Planungsdialog zur Umgestaltung des Gespinstmarkts in der Altstadt

**Vorabzug Dokumentation
Bürgerwerkstatt am 07.06.2016**

Vorabzug Ergebnisdokumentation

Gestaltungskonzept Büro lohrer.hochrein

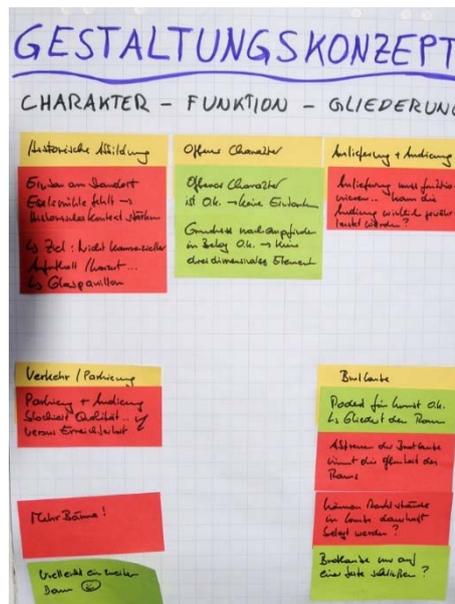
- Offener Charakter ohne Einbauten wird positiv bewertet

- Parkierung und Andienung steht der gewünschten/angestrebten Platz-/Aufenthaltsqualität entgegen (⚡) versus die Erreichbarkeit des Platzes (Läden/Anwohner) muss gewährleistet bleiben
- Anlieferung muss grundsätzlich funktionieren (kann die Andienung wirklich gewährleistet werden?)

- Podest für Kunstobjekte im Vorfeld der Brotlaube gliedert den Raum gut
- Abtrennen der Brotlaube durch Glaselemente nimmt die Offenheit des Raums/Durchgangs
- Können Marktstände in der Laube dauerhaft belegt werden?
- Vorschlag: Brotlaube nur auf einer Seite schließen um Durchzug zu vermeiden

- Einbau am Standort Eselsmühle fehlt, historischen Kontext stärken
- Ziel Einbau: Angebot für nicht kommerziellen Aufenthalt auf dem Platz schaffen sowie Raum u.a. für Konzerte/Aufführungen
- Glaspavillon (leicht, luftig) als Option zur 'Visualisierung' der Eselsmühle vorsehen
- Anmerkung, die historische Situation mit der Eselsmühle im Gestaltungskonzept z.B. optional durch Nachzeichnen des Gebäudegrundrisses im Belag aufgreifen – statt eines dreidimensionalen Elements/Einbaus – wird positiv gesehen

- Mehr Bäume vorsehen (z.B. ein zweiter Baum)

- Vorgeschlagen Umgang mit dem Wasser/Bach ist authentisch und zeigt das Thema Energie
- Wassertisch stellt eine gute Lösung dar, um den Zugang zum Wasser zu ermöglichen und für Kinder auch zum Spielen nutzbar zu machen
- Wasserschnecke ist prima und eine Reminiszenz an die und Darstellung der Energiegewinnung ('Power')
- Wasserschnecke zeigt zur Darstellung der Wasserkraft eine mögliche Idee auf, optional ist eine künstlerische Interpretation der Wasserkraft vorstellbar
- Bach sollte noch stärker fließen (Kraft darstellen)
- Anstelle der Wasserschnecke eher ein Angebot für Kinderspiel mit 'ruhigem' Wasser vorsehen
